**Referencia:** Expediente: LAV0033-00-2016

# AUTORIDAD NACIONAL DE LICENCIAS AMBIENTALES

## RESOLUCIÓN N° 001351 (05 JUL. 2024)

**“Por la cual se modifica la Licencia Ambiental otorgada mediante Resolución 1326 de 5 de agosto de 2020 y se toman otras determinaciones”**

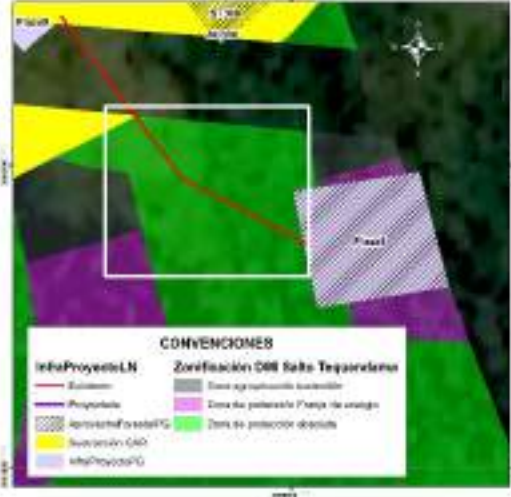
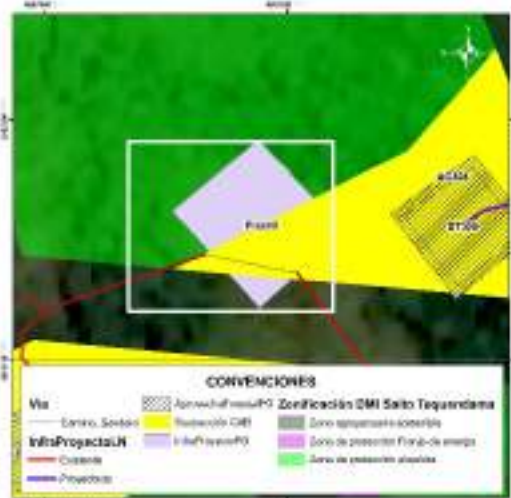
Tipo de obra	Soporte gráfico revisión Equipo Evaluador Ambiental de la ANLA	Consideraciones Equipo Evaluador Ambiental de la ANLA
<p>Acceso a plaza 3*</p> <p>Plaza 3 (Se indica acceso peatonal desde carretable existente hasta sitio de plaza)</p>		<p>Se valida que el acceso específico hasta la plaza de tendido no es existente. Para la plaza de tendido y el acceso no se encuentra sustracción de reserva autorizada por parte de la CAR. Igualmente, no realizó la solicitud de permiso de aprovechamiento forestal. Por lo anterior <b>NO es procedente autorizar la infraestructura de la plaza y del acceso al no tener sustracción aprobada.</b></p>
<p>Acceso a sitio de torre 301N (Se indica como acceso peatonal)</p> <p>Sitio de torre ST301N</p>		<p>Se valida que para la sección del acceso de llegada a la torre se relaciona como acceso existente a un sendero o camino, en cobertura de pastos limpios. Se identifica que no se requiere permiso de aprovechamiento y tampoco se tienen restricciones para ingreso con semovientes puesto que no se encuentra dentro del DMI Sector Salto de Tequendama y Cerro Manjui.</p>

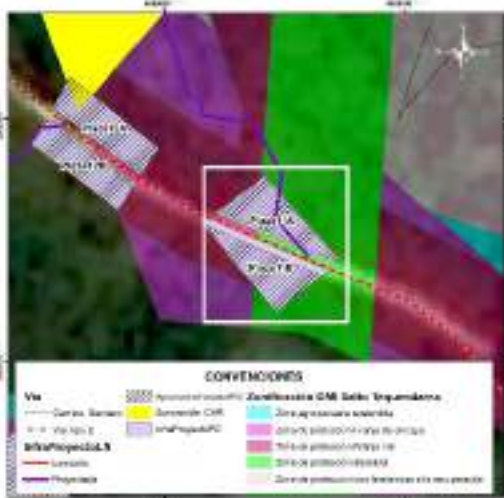
Tipo de obra	Soporte gráfico revisión Equipo Evaluador Ambiental de la ANLA	Consideraciones Equipo Evaluador Ambiental de la ANLA
<p>Acceso a plaza 4N*</p> <p>Plaza 4N</p> <p>Acceso a torre 302N (Se indica acceso peatonal a sitio de torre)</p> <p>Torre 302N</p>		<p>Se valida que para el acceso a la plaza de tendido hay acceso existente, sobre el cual no se requiere permiso de aprovechamiento forestal.</p> <p>Respecto a la torre, la sección del acceso de llegada a la torre se relaciona como acceso existente a un sendero o camino, en cobertura de mosaico de pastos y cultivos. Se identifica que no se requiere permiso de aprovechamiento y que tampoco se tienen restricciones para ingreso con semovientes puesto que no se encuentra dentro del DMI Sector Salto de Tequendama y Cerro Manjui.</p>
<p>Acceso a plaza 5N*</p> <p>(Se indica existencia de acceso peatonal)</p> <p>Plaza de tendido 5N</p>		<p>Comparando la ubicación del acceso con la cartografía base se identifica que el acceso no se asocia a ningún camino o sendero existente, dándose contradicción con la tabla presentada por la Sociedad pero coherencia con la capa InfraProyectoLN, donde se indica que el acceso es proyectado. Se valida que este acceso atraviesa en su recorrido zonas de vegetación secundaria alta, sobre las cuales la Sociedad <b>NO podrá adelantar actividades de tala</b> puesto que no realizó la solicitud de permiso (Recuadros negros).</p>

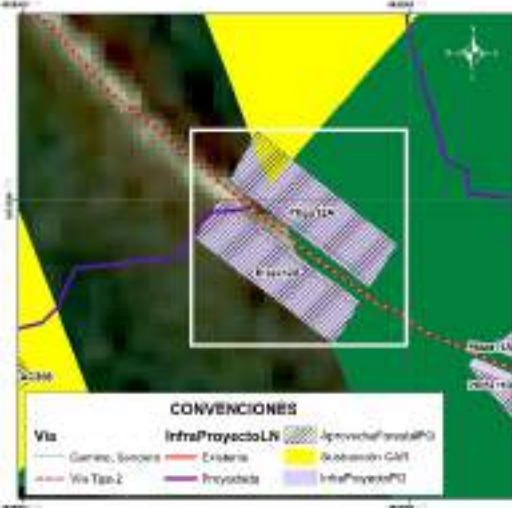
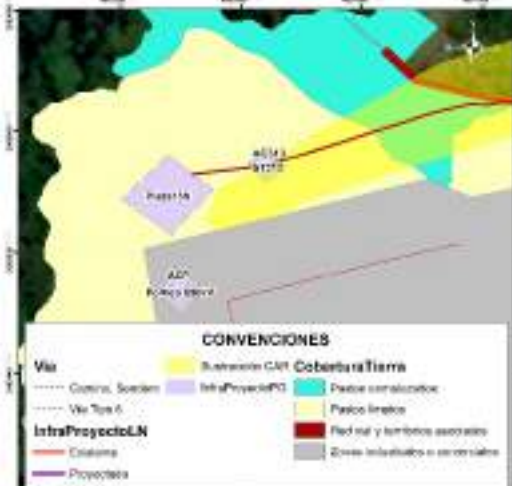
Tipo de obra	Soporte gráfico revisión Equipo Evaluador Ambiental de la ANLA	Consideraciones Equipo Evaluador Ambiental de la ANLA
<p>Acceso a plaza 6- Plaza de tendido 6*</p> <p>(Se indica ingreso por acceso peatonal desde vía carreteable)</p>		<p>Comparando la ubicación de los accesos con la cartografía base se identifica que los accesos no se asocian a ningún camino o sendero existente, dándose contradicción con la tabla presentada por la Sociedad pero coherencia con la capa InfraProyectoLN, donde se indica que el acceso es proyectado. Se valida que estos accesos y las plazas se ubican en unidades de pastos limpios y arveja, no siendo necesario ejecutar actividades de aprovechamiento forestal. También se corrobora la no existencia de restricciones asociadas al DMI Salto de Tequendama y Cerro Manjui.</p>
<p>Acceso a plaza 7- Plaza de tendido 7*</p> <p>(Se indica ingreso por acceso peatonal desde vía carreteable)</p>		<p>Comparando la ubicación de los accesos con la cartografía base se identifica que los accesos no se asocian a ningún camino o sendero existente, dándose contradicción con la tabla presentada por la Sociedad pero coherencia con la capa InfraProyectoLN, donde se indica que el acceso es proyectado. Se valida que estos accesos y las plazas se ubican en unidades de pastos limpios y arveja, no siendo necesario ejecutar actividades de aprovechamiento forestal. También se corrobora la no existencia de restricciones asociadas al DMI Salto de Tequendama y Cerro Manjui.</p>

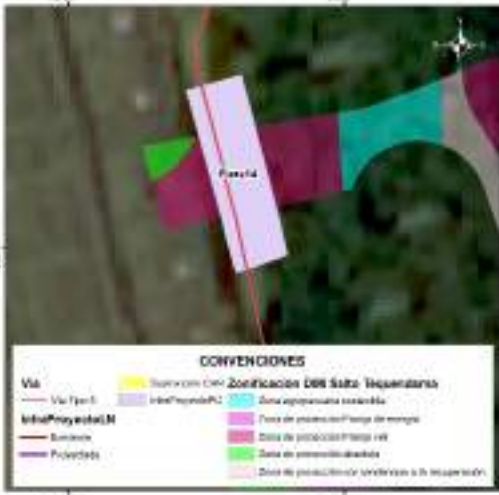
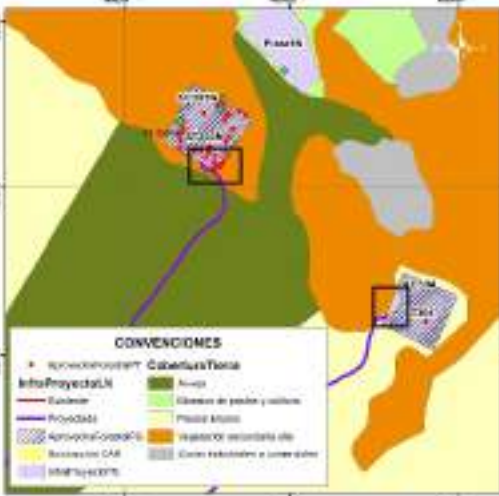
Tipo de obra	Soporte gráfico revisión Equipo Evaluador Ambiental de la ANLA	Consideraciones Equipo Evaluador Ambiental de la ANLA
<p>Acceso a plaza 8</p> <p>(Reportada como acceso peatonal en documento y en capa InfraProyectoL N como acceso existente)**</p> <p>Plaza de tendido 8</p>		<p>Se valida que el acceso específico hasta la plaza de tendido no es existente. Para la plaza de tendido y el acceso no se encuentra sustracción de reserva autorizada por parte de la CAR puesto que la Sociedad no hace su solicitud.</p> <p>Adicionalmente, parte de la plaza y el acceso se ubica en zona de protección absoluta, donde se establece como uso prohibido la ejecución de rocería.</p> <p>Por lo anterior <b>NO es procedente autorizar la infraestructura de la plaza y del acceso al no tener sustracción aprobada y al no ser permitidas las actividades de rocería.</b></p>
<p>Acceso a plaza 9**</p> <p>(Reportada como acceso peatonal en documento y en capa InfraProyectoL N como acceso existente)</p> <p>Plaza de tendido 9</p>		<p>Se valida que acceso específico hasta plaza de tendido se reporta como camino o sendero, el cual se ubica a 350 m de vía tipo 6 sin pavimentar. Para plaza de tendido y acceso no se encuentra sustracción de reserva autorizada por parte de la CAR puesto que la Sociedad no hace su solicitud.</p> <p>Adicionalmente, parte de la plaza y el acceso se ubica en zona de protección absoluta, donde se establece como uso prohibido la ejecución de rocería.</p> <p>Por lo anterior <b>NO es procedente autorizar la infraestructura de la plaza y del acceso al no tener sustracción aprobada y al no ser permitidas las actividades de rocería.</b></p>

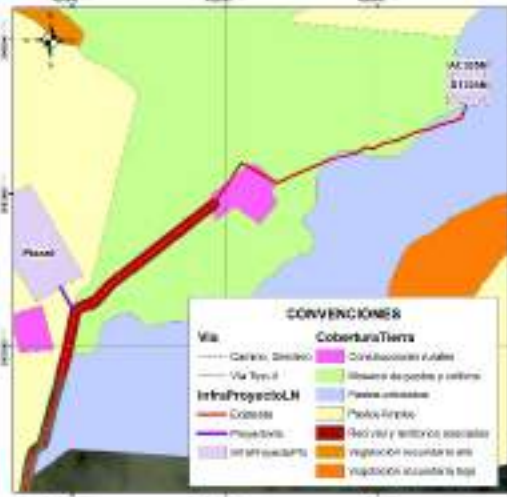
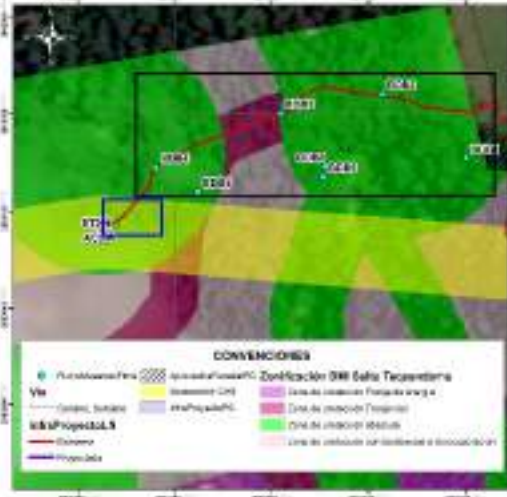
Tipo de obra	Soporte gráfico revisión Equipo Evaluador Ambiental de la ANLA	Consideraciones Equipo Evaluador Ambiental de la ANLA
<p>Acceso a plaza 10 (vía tipo 6 sin pavimentar)**</p> <p>Plaza de tendido 10</p>		<p>Se valida que el acceso específico hasta la plaza de tendido se reporta como vía tipo 6, sin embargo se plantea adecuación con rocería, aspecto que es inconsistente con la definición de la vía existente. La plaza de tendido se ubica en una “zona agropecuaria sostenible” del DIM Salto del Tequendama y Cerro Manjui, para la cual la Sociedad no solicitó sustracción de reserva ante la CAR. Por lo anterior <b>NO es procedente autorizar la infraestructura de la plaza y del acceso al no tener sustracción de reserva.</b></p>
<p>Acceso a plazas de tendido 11A (camino o sendero desde vía tipo 2) y 11B**</p> <p>Plazas de tendido 11A y 11B</p>		<p>En el documento se relaciona como acceso el Acc-06, sin embargo, en la capa InfraProyectoLN se identifica que el acceso asociado es el Acc-309.</p> <p>Se valida que acceso específico hasta plaza de tendido 11A se relaciona como camino o sendero, para el cual se plantearía adecuación con rocería la cual se establece dentro de la zonificación del DMI Sector Salto del Tequendama y Cerro Manjui como actividad prohibida en zona de protección absoluta. Para plazas de tendido y acceso no se encuentra sustracción de reserva autorizada por parte de la CAR puesto que la Sociedad no hace su solicitud.</p> <p>Por lo anterior <b>NO es procedente autorizar la infraestructura de las plazas y del acceso al no tener sustracción de reserva.</b></p>

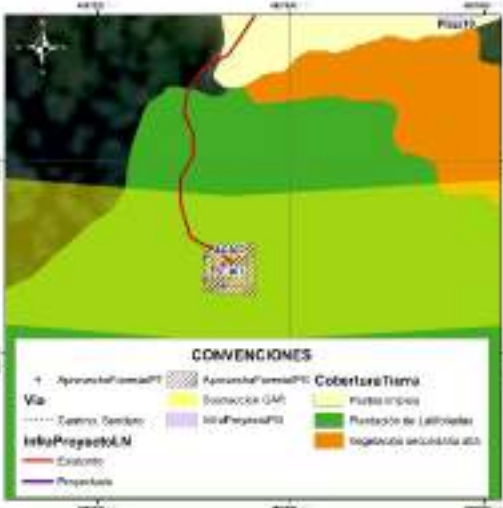
Tipo de obra	Soporte gráfico revisión Equipo Evaluador Ambiental de la ANLA	Consideraciones Equipo Evaluador Ambiental de la ANLA
<p>Acceso a plazas de tendido 12A y 12B***</p> <p>Plazas de tendido 12A y 12B</p>		<p>Se valida que parte de las dos plazas de tendido se encuentran en DMI sin sustracción de reserva autorizada por parte de la CAR, las cuales se ubican en “zona de protección vial”.</p> <p>Teniendo en cuenta el área disponible que se encuentra fuera del DMI, <b>NO es procedente autorizar la infraestructura de la plaza de tendido 12A y solo podría autorizarse el área de la plaza de tendido 12B en el área que se encuentra fuera del DMI, área en la cual se autoriza el permiso de aprovechamiento solicitado.</b></p>
<p>Acceso a plaza de tendido 13N**</p> <p>Sitio de torre ST313</p>		<p>Se identifica que el acceso, la plaza de tendido y la torre se ubica en unidades de pastizales. El trazado del acceso se ubica sobre las zonas sustraídas, razón por la cual se considera aceptable este acceso siempre y cuando <b>NO</b> se realicen actividades de aprovechamiento forestal, puesto que este permiso no se solicitó.</p>

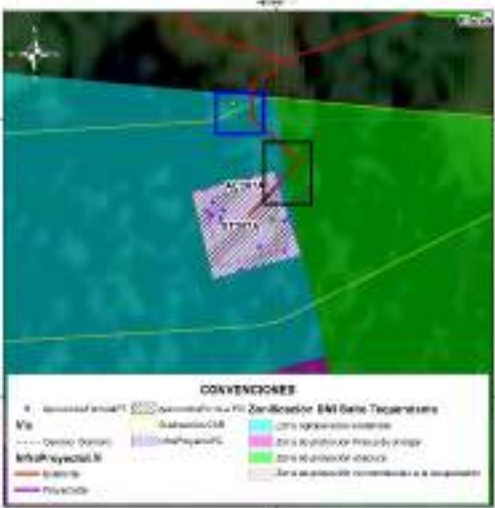
Tipo de obra	Soporte gráfico revisión Equipo Evaluador Ambiental de la ANLA	Consideraciones Equipo Evaluador Ambiental de la ANLA
<p>Acceso a plaza (vía tipo 5)*</p> <p>Plaza de tendido 14</p>		<p>Se valida que la parte central de la plaza de tendido se encuentra en DMI para la cual la Sociedad no realizó solicitud de sustracción y por tanto no tiene autorización por parte de la CAR. En este sentido, <b>NO es procedente autorizar la infraestructura de la plaza de tendido 14.</b></p>
<p>Accesos a sitios de torre ST303N y ST304*</p> <p>Sitios de torre ST303N y ST304</p>		<p>Comparando la ubicación de los accesos con la cartografía base se identifica que no se asocian a ningún camino o sendero existente, quedando identificada una contradicción con la tabla presentada por la Sociedad pero coherencia con la capa InfraProyectoLN donde se indica que el acceso es proyectado. Se valida que estos accesos se ubican en su mayoría en cultivos de arveja y en pastos limpios, no siendo necesario ejecutar actividades de aprovechamiento forestal para estos tramos.</p> <p>Para el caso del acceso al ST303N y una parte del ST304, se identifica cruce con parches de vegetación secundaria alta (ver recuadros negros) para los cuales la Sociedad <b>NO podrá adelantar actividades de tala</b> puesto que no realizó la solicitud de permiso.</p>

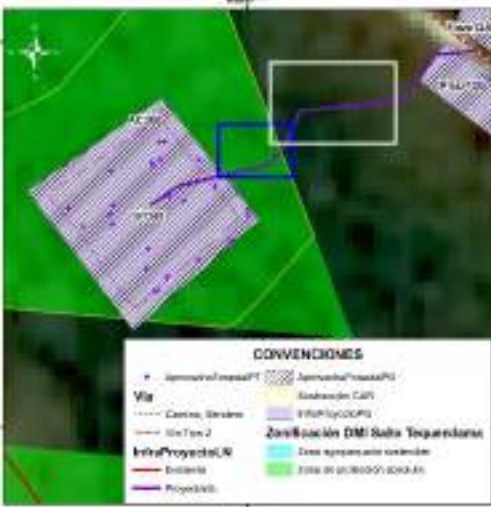
Tipo de obra	Soporte gráfico revisión Equipo Evaluador Ambiental de la ANLA	Consideraciones Equipo Evaluador Ambiental de la ANLA
<p>Acceso a ST305N*</p> <p>Sitio de torre ST305N</p>		<p>Revisando con la cartografía base se identifica que el acceso no es existente sino que se relaciona con la existencia de un camino o sendero que atraviesa unidades de mosaico de pastos y cultivos, pastos arbolados y construcciones rurales (ubicadas a 110 m del sitio de torre). Teniendo en cuenta que la Sociedad no solicita permiso de aprovechamiento forestal, en este acceso y en la torre <b>NO podrá adelantar actividades de tala</b> de ningún individuo que pueda encontrarse de manera aislada (pastos arbolados).</p>
<p>Acceso a ST306</p> <p>(Se menciona en documento y en cartografía base como acceso peatonal)*</p>		<p>Durante la visita de evaluación se validó que no existe camino o sendero reportado en cartobase y que la condición de la vegetación es de tipo denso, lo cual es consistente con la cobertura registrada (Bosque denso). Adicionalmente, se identifica que en el área trazada para el acceso, existen individuos de especies en veda, los cuales no están siendo incluidos en solicitud de aprovechamiento forestal (ver cuadro azul).</p> <div data-bbox="971 1262 1182 1535" data-label="Image">  </div> <p><b>Individuo fustal ubicado en tramo de llegada del acceso (No solicitado en aprovechamiento forestal)</b>  <b>Coordenadas 4°34'12" N, 74°17'15" W.</b></p> <p>De igual manera, en el tramo del acceso la Sociedad registra a las parcelas BDB4, BDB3 y BDB2 (Ver cuadros negros), en las cuales reporta 100 individuos fustales, de estos 23 obedecen a la especie <i>Cyathea sp.</i> y 35 a la</p>

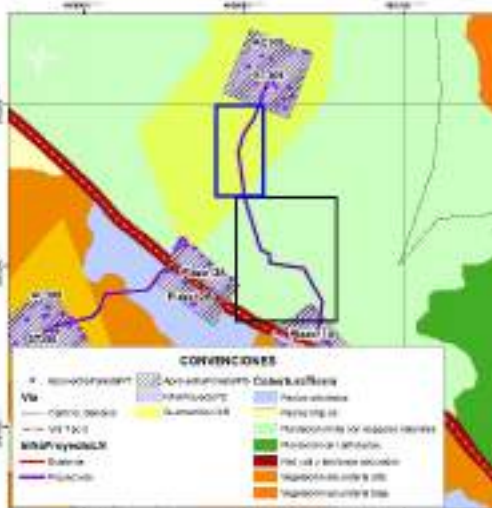
Tipo de obra	Soporte gráfico revisión Equipo Evaluador Ambiental de la ANLA	Consideraciones Equipo Evaluador Ambiental de la ANLA
		<p>especie <i>Quercus humboldtii</i>, ambas especies en veda nacional.</p> <p>Sumado a esto, no se encuentra sustracción de reserva autorizada por parte de la CAR puesto que la Sociedad no hace su solicitud para los accesos y tampoco realiza solicitud de aprovechamiento forestal aun cuando fue requerido. Adicionalmente, parte del acceso se ubica en zona de protección absoluta, donde se establece como uso prohibido la ejecución de rocería. Por lo anterior <b>NO es procedente autorizar el acceso al no tener sustracción aprobada, no haber solicitado permiso de aprovechamiento forestal y no ser permitidas las actividades de rocería.</b></p>
<p>Acceso a ST307 (Se menciona en documento y en cartografía base como acceso peatonal)*</p>		<p>Durante la visita de evaluación se validó que no existe camino o sendero reportado en cartobase y que la condición de la vegetación se asocia a plantaciones de latifoliadas con vegetación arbórea densa producto de la recuperación del área con presencia de especies en veda. Resultado de ello, la Sociedad para el sitio de torre (relacionado en cobertura plantación de latifoliadas) solicita permiso de aprovechamiento forestal para seis (6) individuos de <i>Quercus humboldtii</i> (especie en veda nacional), no obstante, para el acceso omite la solicitud de permiso de aprovechamiento forestal no siendo procedente la autorización de intervención en acceso.</p> <p>Sumado a esto, en parte del acceso no se encuentra sustracción de reserva autorizada por parte de la CAR puesto que la Sociedad no hace</p>

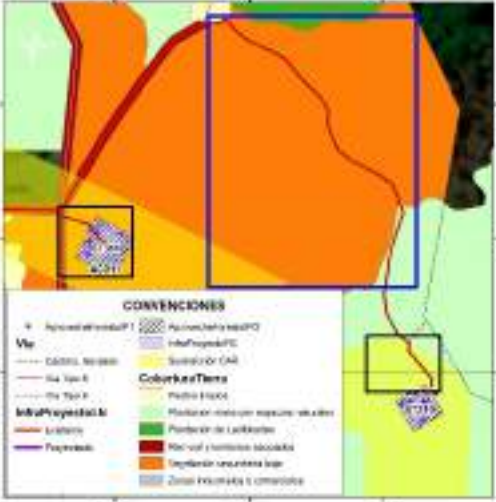
Tipo de obra	Soporte gráfico revisión Equipo Evaluador Ambiental de la ANLA	Consideraciones Equipo Evaluador Ambiental de la ANLA
		<p>su solicitud para los accesos. Por lo anterior <b>NO es procedente autorizar el acceso al no tener sustracción aprobada y no haber solicitado permiso de aprovechamiento forestal.</b></p>
<p>Acceso a ST307A (Se menciona en documento y en cartografía base como acceso peatonal)*</p>		<p>Durante la visita de evaluación se validó que no existe camino o sendero reportado en cartobase y que la condición de la vegetación se asocia a plantaciones de latifoliadas con vegetación arbórea densa producto de la recuperación del área con presencia de especies pioneras. Resultado de ello, la Sociedad para el sitio de torre (relacionado en la misma cobertura) solicita permiso de aprovechamiento forestal para 16 individuos fustales, no obstante, para el acceso omite la solicitud de permiso de aprovechamiento forestal no siendo procedente la autorización de intervención en acceso. Adicionalmente, en la visita de evaluación se identificó que en el área trazada para el acceso, existen individuos fustales, los cuales no están siendo incluidos en solicitud de aprovechamiento forestal (ver cuadro azul).</p> <p>Sumado a esto, en parte del acceso no se encuentra sustracción de reserva autorizada por parte de la CAR puesto que la Sociedad no hace su solicitud para los accesos y adicionalmente, parte del acceso se ubica en zona de protección absoluta, donde se establece como uso prohibido la ejecución de rocería (ver cuadro negro). Por lo anterior <b>NO es procedente autorizar el acceso al no tener sustracción aprobada, no haber solicitado permiso de aprovechamiento forestal y no</b></p>

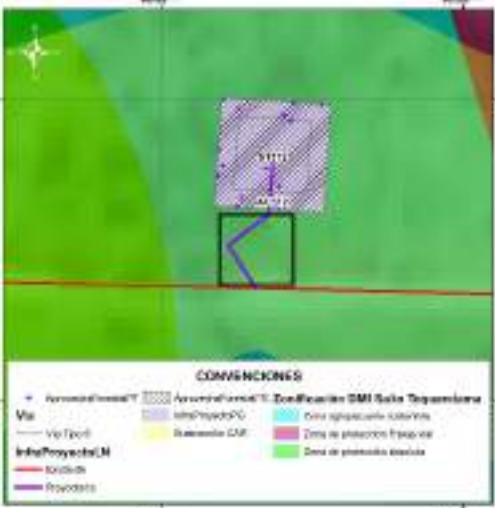
Tipo de obra	Soporte gráfico revisión Equipo Evaluador Ambiental de la ANLA	Consideraciones Equipo Evaluador Ambiental de la ANLA
<p>Acceso a ST308</p> <p>(Acceso mencionado como proyectado en capa InfraProyectoL N y como sendero/camino en cartobase)*</p>		<p><b>ser permitidas las actividades de rocería.</b></p> <p>Durante la visita de evaluación se validó que no existe camino o sendero reportado en cartobase y que la condición de la vegetación se asocia vegetación secundaria alta. Resultado de ello, la Sociedad para el sitio de torre (relacionado en la misma cobertura) solicita permiso de aprovechamiento forestal para 36 individuos fustales, no obstante, para el acceso omite la solicitud de permiso de aprovechamiento forestal no siendo procedente la autorización de intervención en acceso. Adicionalmente, en la visita de evaluación se identificó que en el área trazada para el acceso, existen individuos fustales, los cuales no están siendo incluidos en solicitud de aprovechamiento forestal (ver cuadro azul).</p> <p>Sumado a esto, en área por fuera del DMI (ver recuadro blanco) tampoco se solicita permiso de aprovechamiento aun cuando la cobertura es vegetación secundaria alta. Por lo anterior <b>NO es procedente autorizar el acceso al no haber solicitado permiso de aprovechamiento forestal para su intervención.</b></p>

**Tabla 61 Zonificación de Manejo Ambiental definida por la ANLA**

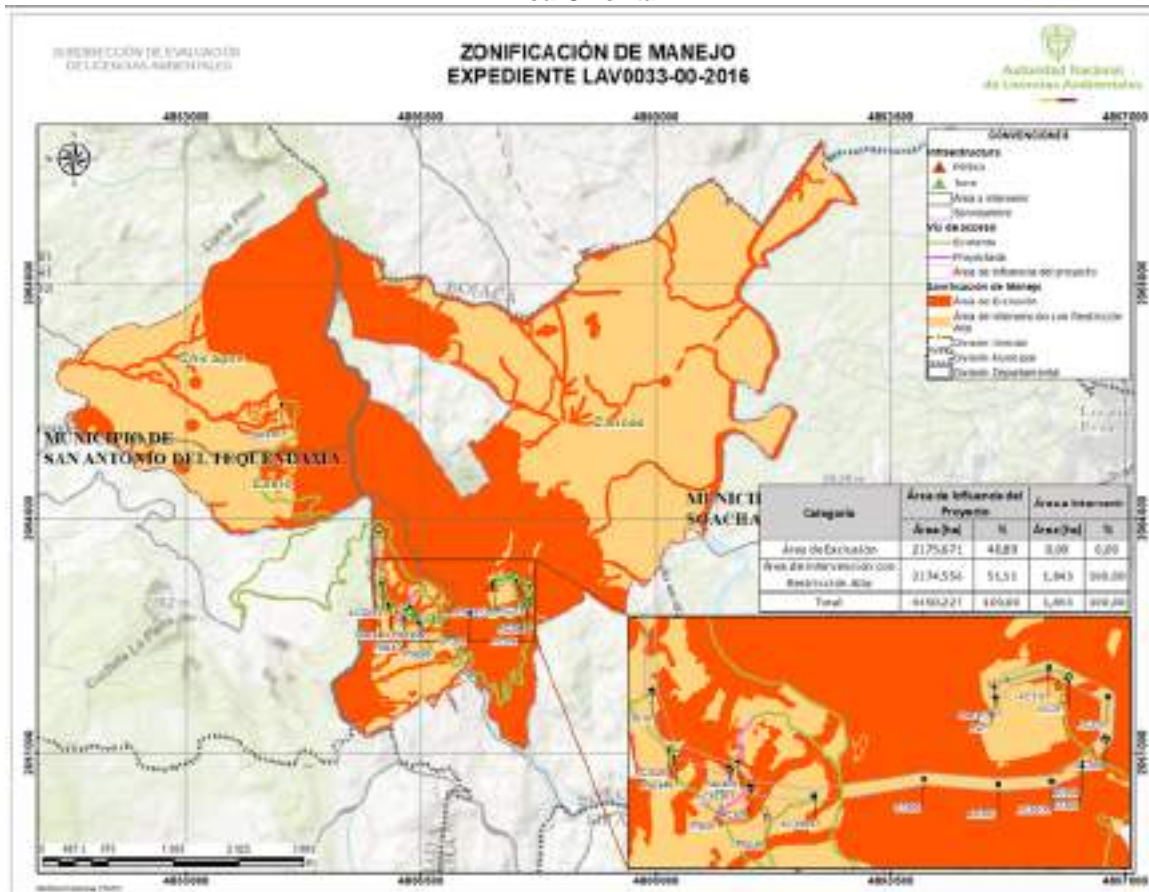
A continuación, se presenta la tabla y figura de la zonificación de manejo ambiental ajustada de acuerdo con las consideraciones de esta Autoridad Nacional para la modificación de la licencia ambiental del proyecto UPME 01 de 2013 (Subestación Norte 500 KV y Líneas de Transmisión Norte - Tequendama 500 KV y Norte Sogamoso 500 kV) – como primer refuerzo de red 500 KV del Área Oriental.
